ASUNTO: Solicitud de verificación de coordenadas de la modificación al Estudio de Impacto Ambiental(EsIA) categoría II, denominado **CONSTRUCCIÓN DE PARQUE EÓLICO TOABRÉ**

De acuerdo a lo establecido en el artículo 43 de Decreto Ejecutivo No. 123 de 14 agosto de 2009, modificado por el Decreto Ejecutivo No. 155 de agosto de 2011, le solicitamos la primera información aclaratoria a la modificación del Estudio de Impacto Ambiental (EsIA) Categoría II titulado “**CONSTRUCCIÓN DE PARQUE EÓLICO TOABRÉ**” a desarrollarse en los corregimientos de Tulú y Toabré, distrito de Penonomé, provincia de Coclé, que consiste en lo siguiente:

MODIFICACIÓN DE ESTUDIO
RESPUESTAS A NOTA
DEIA-DEEIA-AC-0016-1002-2021

DEPARTAMENTO DE EVALUACIÓN DE ESTUDIOS DE IMPACTO AMBIENTAL
**INFORME TÉCNICO DE EVALUACIÓN DE MODIFICACIÓN AL ESTUDIO DE
IMPACTO AMBIENTAL**

PROVINCIA DE COCLE, DISTRITO DE PENONOME, CORREGIMIENTO DE TOABRE Y TULU
VERIFICACIÓN DEL PROYECTO "CONSTRUCCIÓN DEL PARQUE EÓLICO TOABRE"

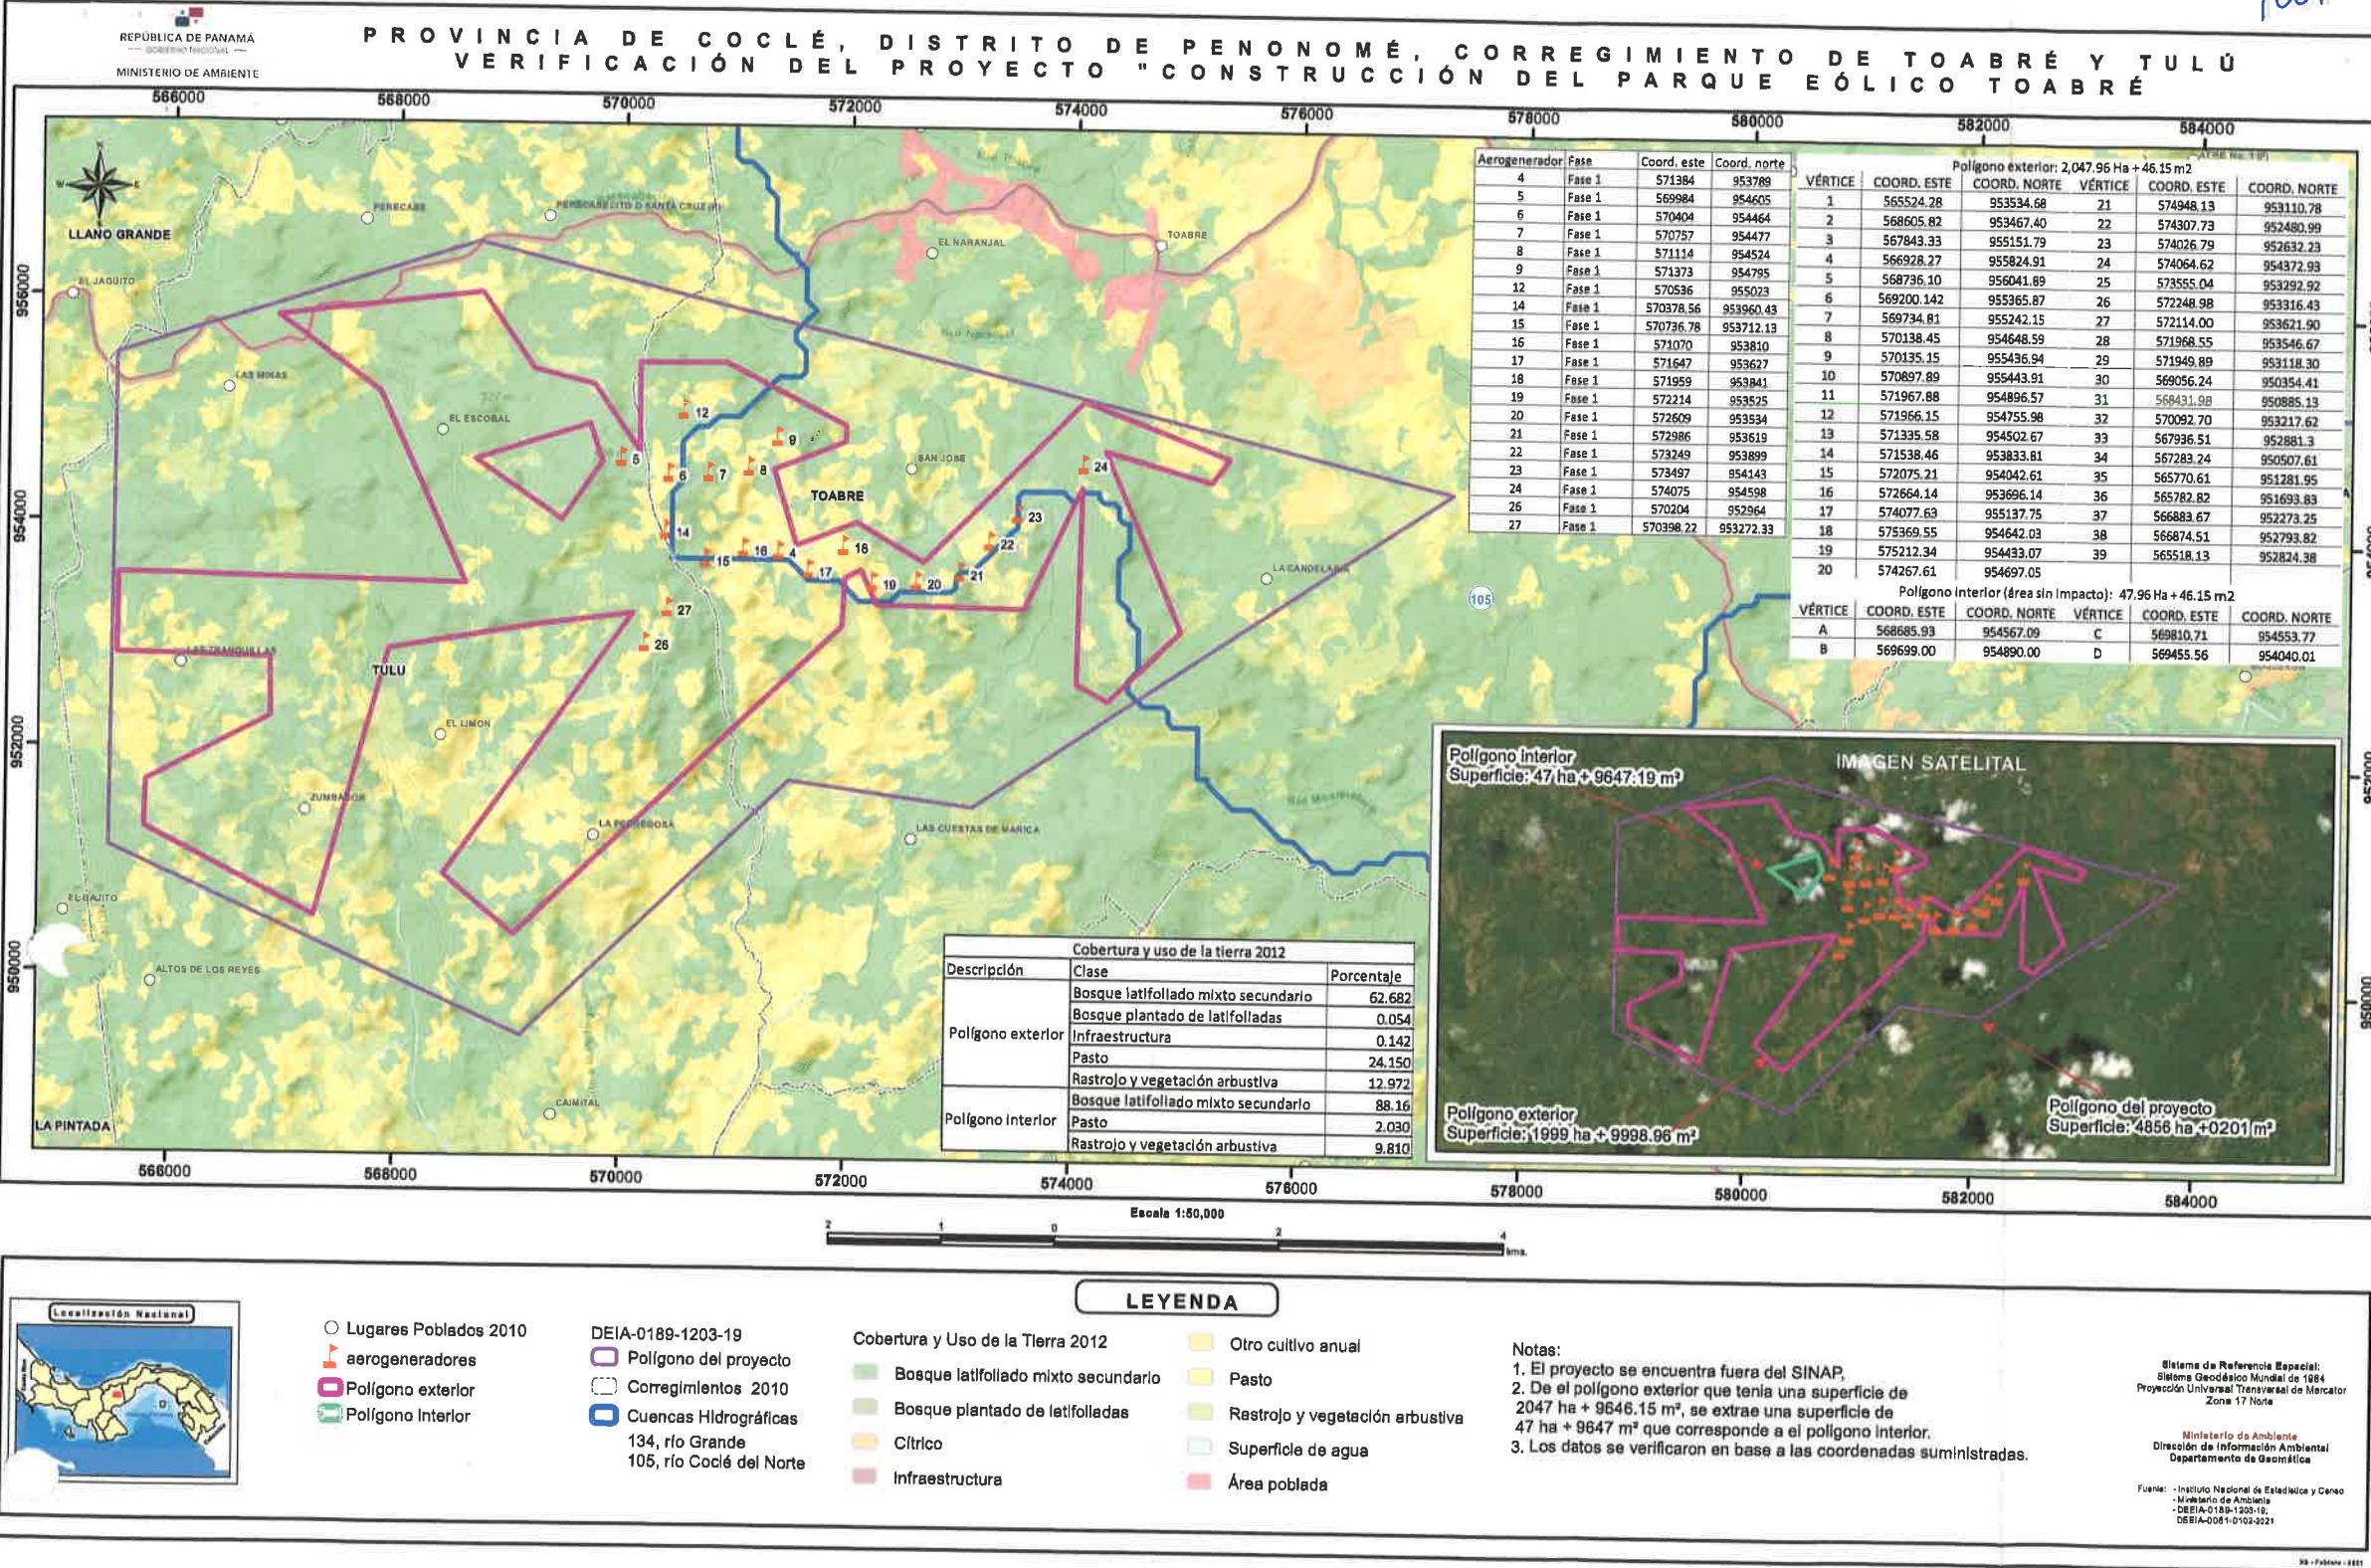
Se solicita la verificación de coordenadas correspondiente a la modificación del EsIA, categoría II, denominado **CONSTRUCCIÓN DE PARQUE EÓLICO TOABRÉ**, ubicado en el corregimiento de Tulú y Toabré, distrito de Penonomé, provincia de Coclé, promovido por **PARQUE EÓLICO TOABRÉ, S.A.**

Adicional, incluir en el mapa cartográfico los siguiente datos

- Uso de suelo
- Cuencas hidrográficas
- Áreas protegidas.
- Indicar las superficie de cada polígono aportado por el promotor.

Con los datos proporcionados se generaron dos polígonos; polígono exterior, con una superficie de 1999 ha + 9998.96 m², polígono interior, con una superficie de 47 ha + 9647.19 m², además se generó un dato puntual de aerogeneradores fase 1. Toda esta información se encuentran fuera del SINAP.

De acuerdo a la Cobertura Boscosa y Uso de la Tierra, año 2012, el área de estudio se ubica dentro de las categorías de bosque latifoliado mixto secundario, bosque plantado de latifoliadas, infraestructura, pasto, rastrojo y vegetación arbustiva.

MAPA DE COMPONENTES DEL PROYECTO

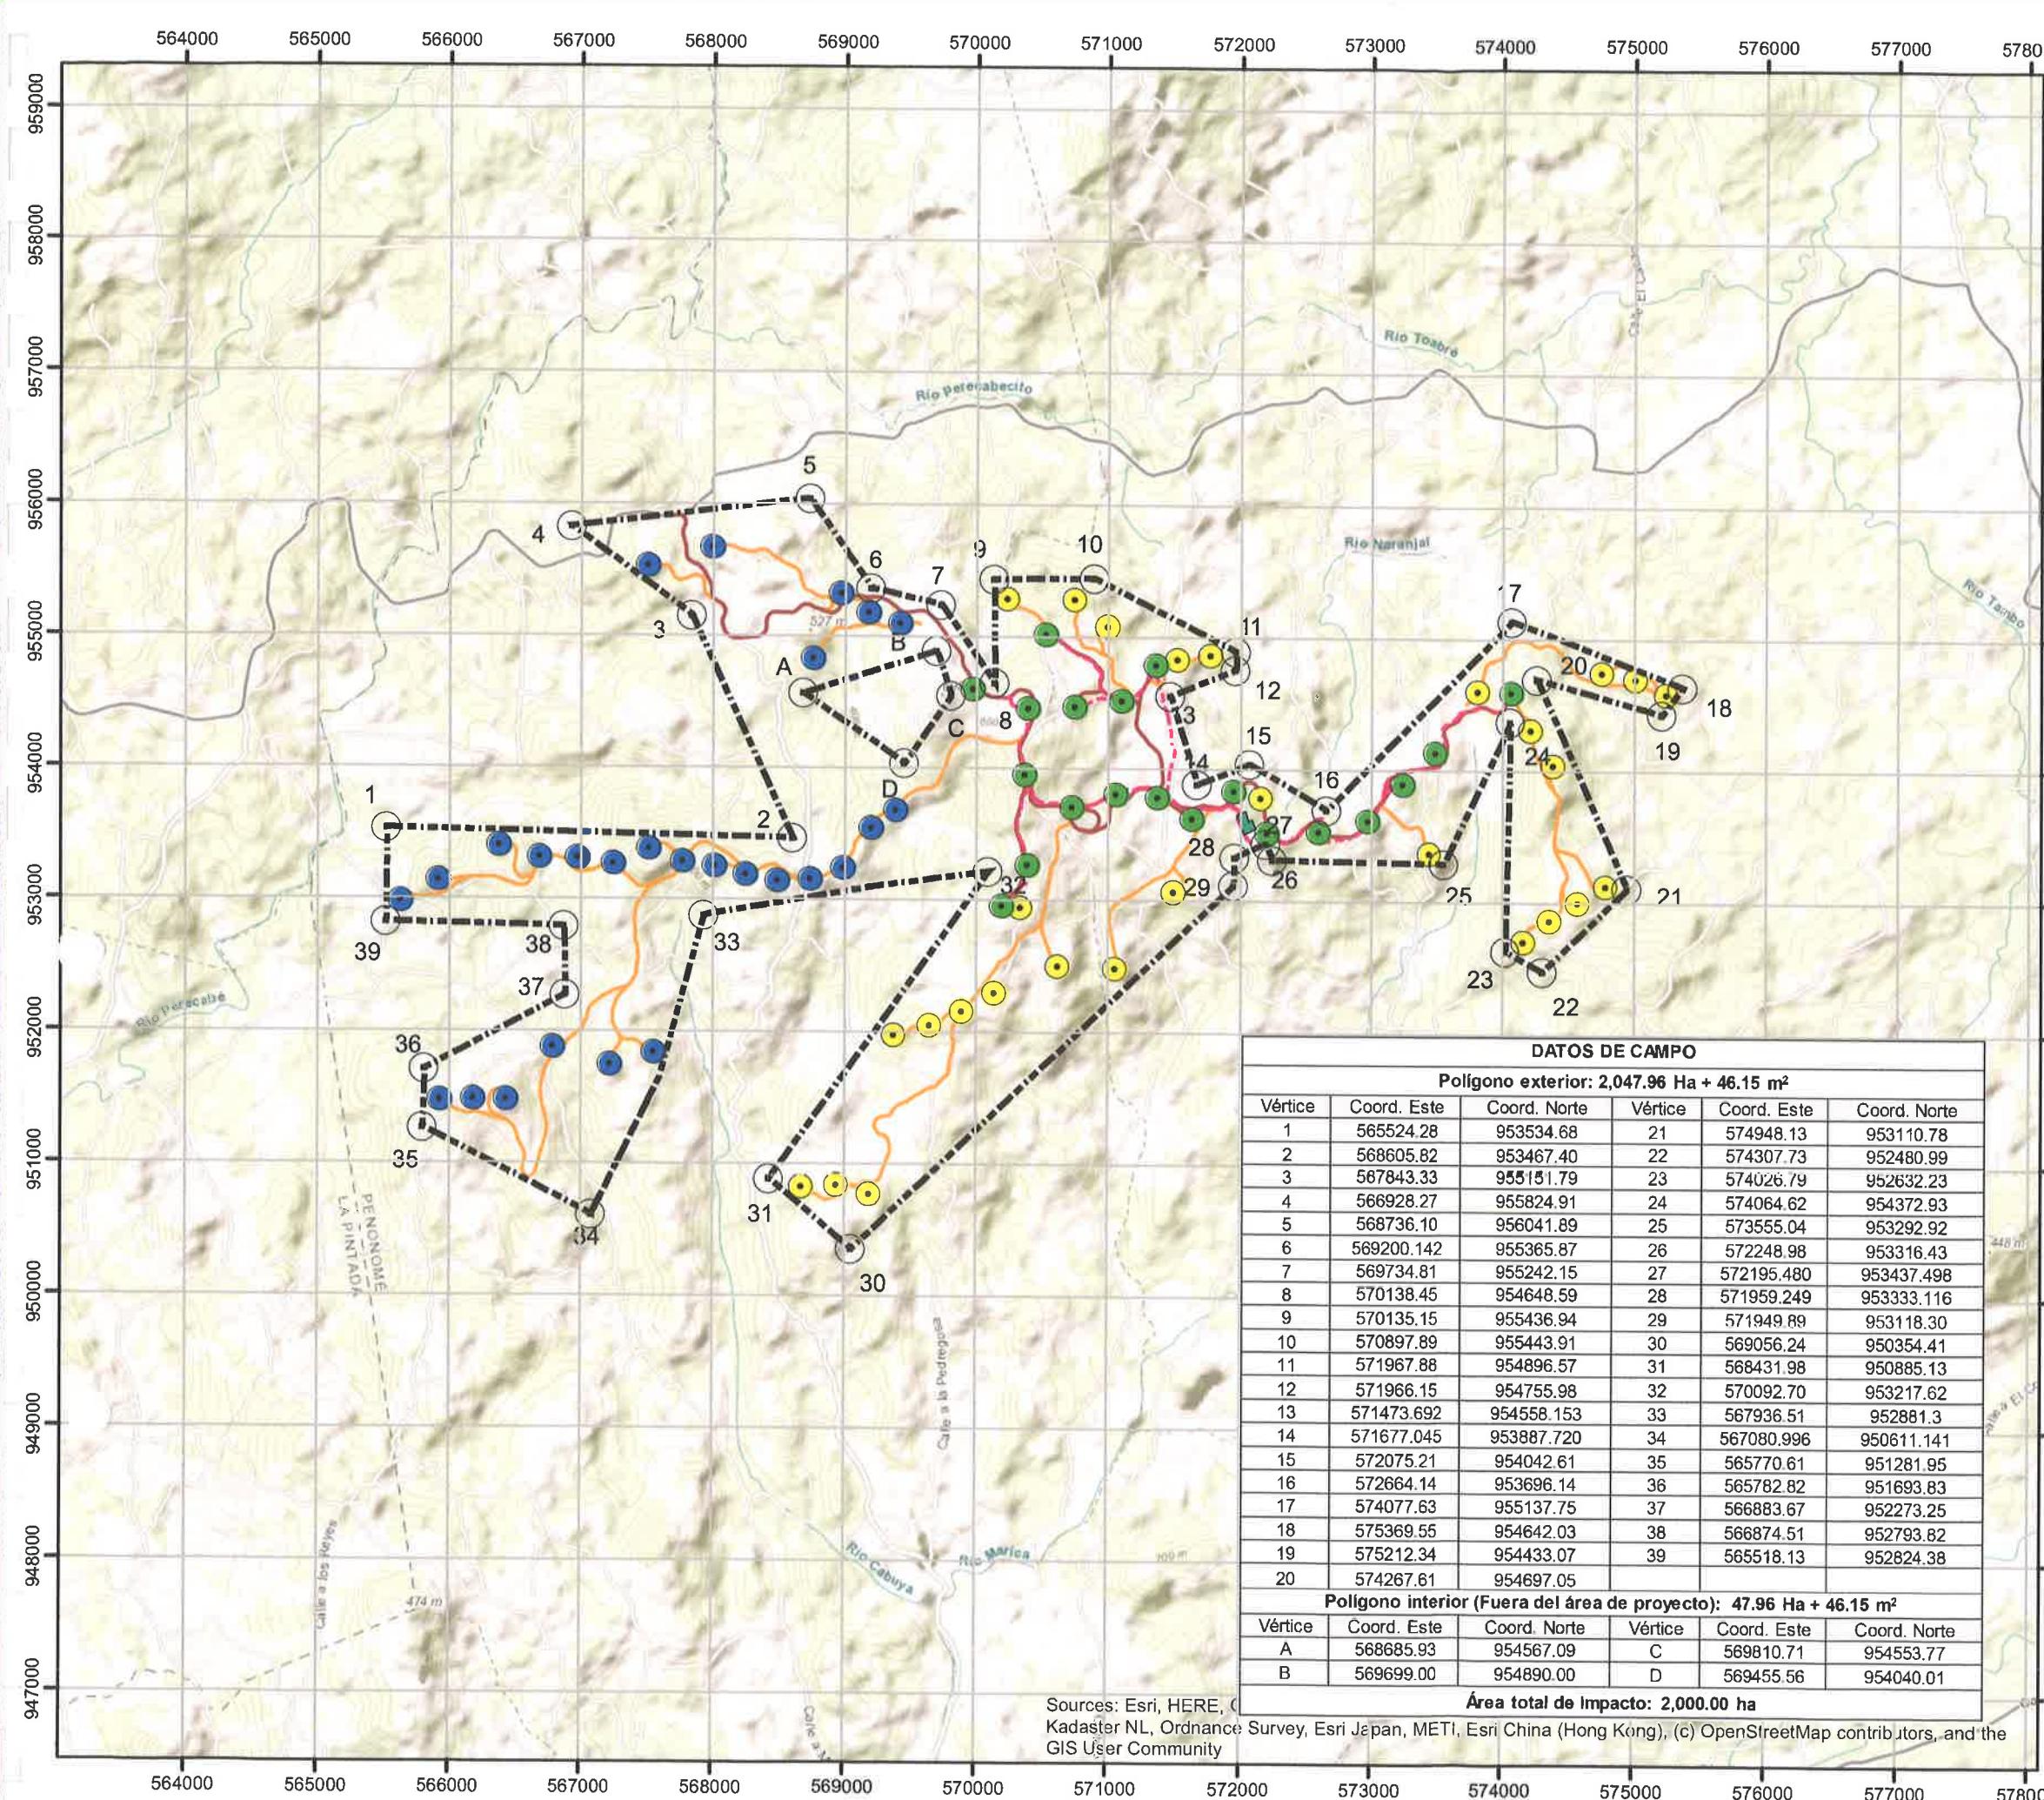
- ❖ Presentar las coordenadas de los aerogeneradores de las fases II y III en DATUM WGS-84 y formato digital (Shapefile y Excel donde se visualice el orden lógico y secuencia de los vértices), de acuerdo a lo establecido en la Resolución No. DM-0221-2019 de 24 de junio de 2019.

- ❖ Presentar las coordenadas las áreas donde se llevará a cabo la adaptación de los caminos existentes, la explanación de los caminos de nueva construcción, el alineamiento por donde pasará la línea eléctrica subterránea de evacuación del parque y la subestación de energía eléctrica Toabré, en DATUM WGS-84 y formato digital (Shapefile y Excel donde se visualice el orden lógico y secuencia de los vértices), de acuerdo a lo establecido en la Resolución No. DM-0221-2019 de 24 de junio de 2019.

*Nota: las ubicaciones de los componentes correspondientes a las fases 2 y 3 son tentativas, debido a que las mismas se encuentran actualmente en estudio, planificación y diseño
